# 改善箇所説明図

基準不適合発生箇所  
ダッシュボード

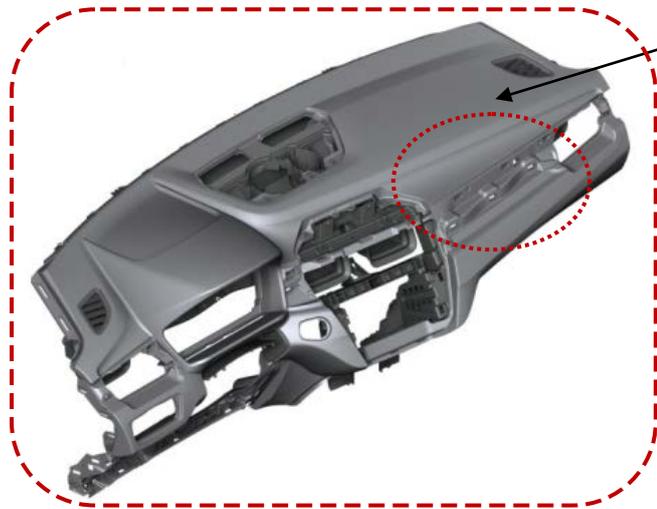
ダッシュボードの製造が不適切なため、助手席側エアバッグの開口部が正しく加工されていないものがある。そのため、衝突時にエアバッグが正常に展開せず、最悪の場合、乗員が過度の傷害を負うおそれがある。

当該ダッシュボードの内側表装を点検し、不具合品が組み付けられている場合は、良品と交換する。

識別： 改善済み車両には、ダッシュボード助手席側の裏側にあるメンバー中央付近に白色ペイントを塗布する。
